DETERMINAZIONE DEL DIRIGENTE SERVIZIO VIA /VINCA 15 ottobre 2024, n. 581

[ID VIP 9845] - Parco agrivoltaico, denominato "Lagnano", della potenza complessiva di 41,28 MWp, da realizzarsi nel comune di Ascoli Satriano (FG), e delle relative opere connesse, ricadenti anche nei comuni di Cerignola (FG) e Stornara (FG).

Istanza per il rilascio del Provvedimento di VIA statale ex art. 23 del D.lgs. n. 152/2006 e ss.mm.ii.

Proponente: Inergia Solare S.r.l.

Stralcio da FV-LAG-CIV-TAV-16 a

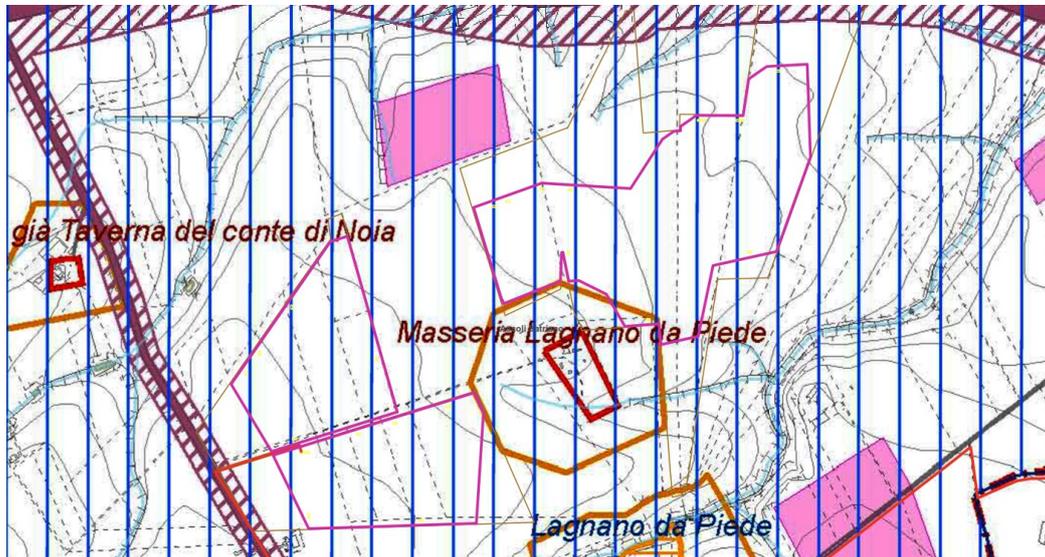
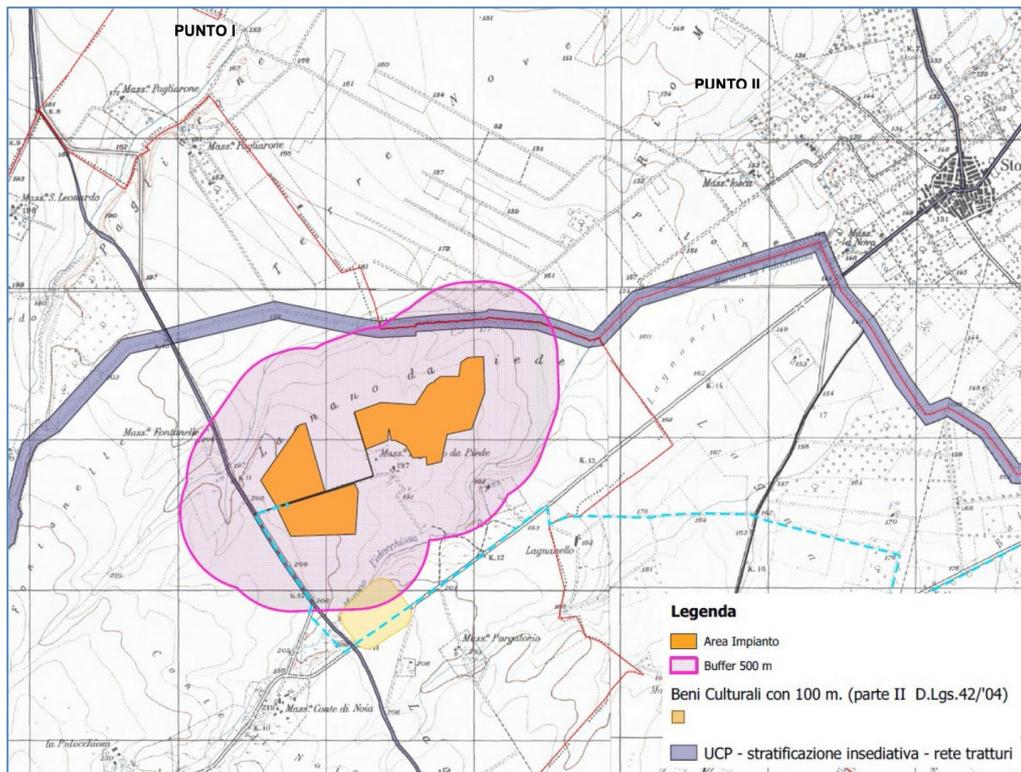
Il cavidotto in quasi la sua totalità intercetta aree vincolate e fasce di rispetto ai sensi del D.Lgs. 42/2004. In merito ai tratturi intercettati dal cavidotto sono interessati il “Regio Tratturello Foggia Ortona Lavello” (Classe B), “Stornara Lavello” (Classe B), “Tratturello Stornara-Montemilone” (Classe B), “Braccio Cerignola-Ascoli” (Classe B) e “Tratturello Cerignola-Ponte di Bovino” (Classe B).

Il cavidotto inoltre intercetta nella fascia dei 500 aree a rischio archeologico e aree di rispetto di componenti Culturali e Insediative di alcune segnalazioni archeologiche e architettoniche (I Tre Perazzi, Posta di Posticciola, Masseria Contessa).

Infine attraversa anche Versanti, Fiumi Torrenti Acque Pubbliche (Fosso Marana Pidocchiosa), Lame e Gravine (Fosso Marana Pidocchiosa), Versanti e Coni Visuali e Strada a Valenza Paesaggistica e Formazioni arbustive in evoluzione. Infine in parte ricade nei Paesaggi Rurali (Marane di Ascoli Satriano).

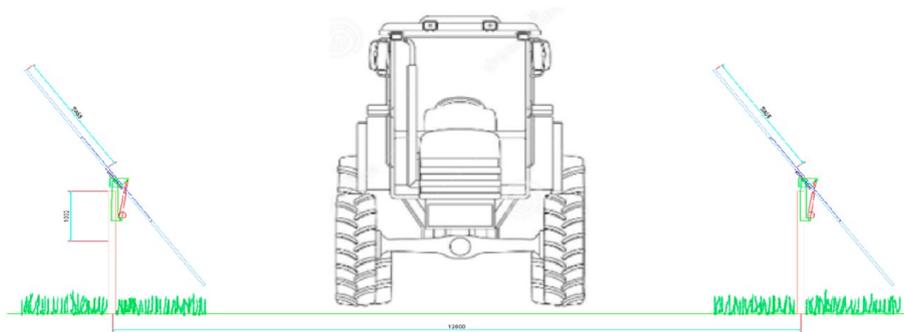
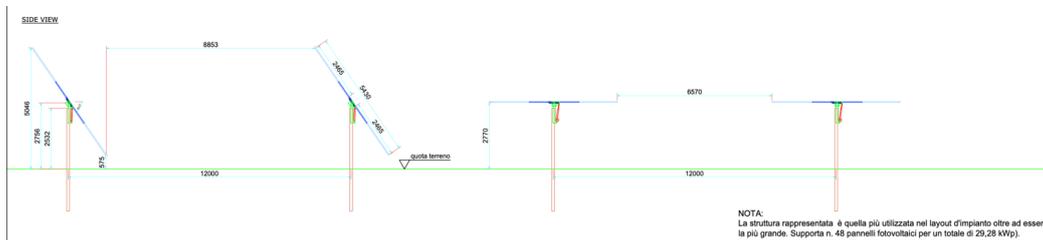
Dalla tavola FV-LAG-CIV-TAV-22 si desume che l'altezza minima dal suolo nel punto più basso sia di soli 57,5 cm, mentre al momento in cui i pannelli sono orizzontali l'altezza massima è pari a 2,70 m. Non è quindi possibile la coltivazione al di sotto dei pannelli, con la conseguenza che l'impianto potrebbe teoricamente rientrare nel tipo 2, così come riportato nelle figure esplicative delle linee guida.

Per le linee guida gli impianti agrivoltaici di tipo 2 non comportano alcuna integrazione fra la produzione energetica ed agricola, ma esclusivamente un uso combinato della porzione di suolo interessata.

Quindi il requisito C non è verificato. È comunque da rilevare che il requisito non è stato considerato nella verifica in FV-LAG-CIV-REL-01, che si rivolge direttamente al requisito D.

Da FV-LAG-CIV-REL-01 pag 48

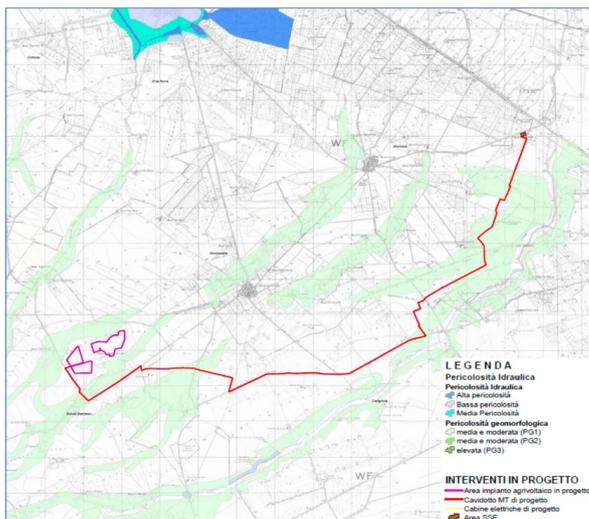
Sebbene l'area dell'agrivoltaico non ricada nella fascia di rispetto di una zona di Interesse Archeologico (Lagnano da Piede, Vincolo archeologico, Vincolo diretto, D.M. 15/11/1979 istituito ai sensi della L. 1089/1939), ad analoga conclusione non può giungersi rispetto al cavidotto. L'area del Parco agrivoltaico non interferisce con tratturi e loro aree di rispetto, ma il cavidotto intercetta il "Regio Tratturello Foggia Ortona Lavello" (Classe B), "Stornara Lavello"(Classe B), "Tratturello Stornara-Montemilone" (Classe B), "Braccio Cerignola-Ascoli" (Classe B) e "Tratturello Cerignola-Ponte di Bovino" (Classe B).

L'area del agrivoltaico non ricade in ATE PUTT, ma alcune particelle a ovest interessano un ATE B, inoltre il cavidotto intercetta alcuni ATE B

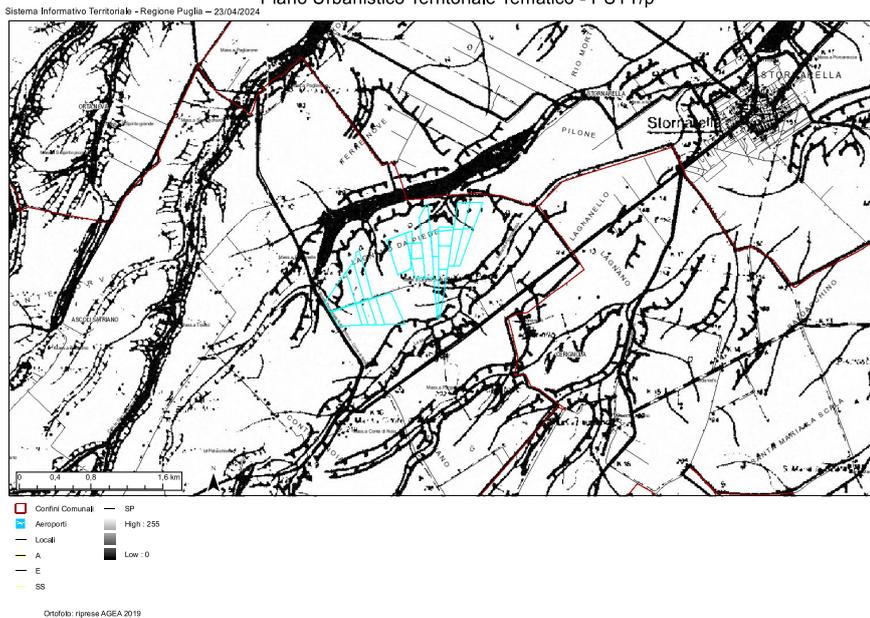
Parte del campo fotovoltaico ricade in versanti e corsi d'acqua

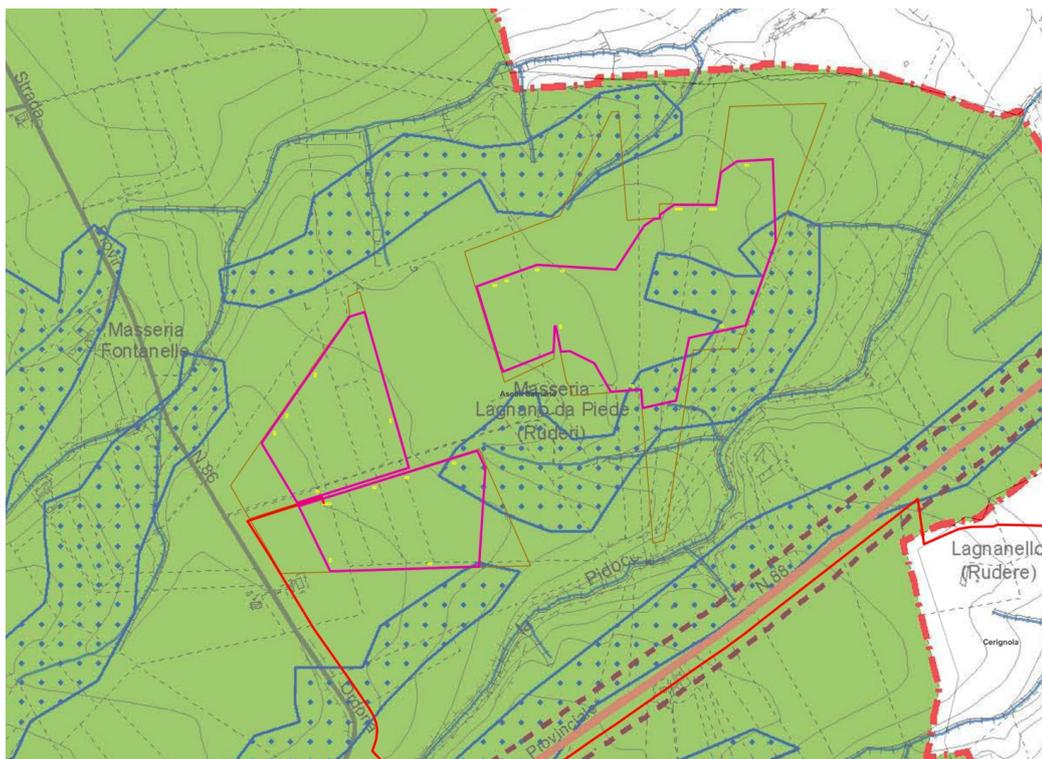
- In merito al PUG l'area ricade in zone agricole sottoposte a tutela art. 4.06/ var come risulta da stralcio FV-LAG-CIV-TAV-16 a;
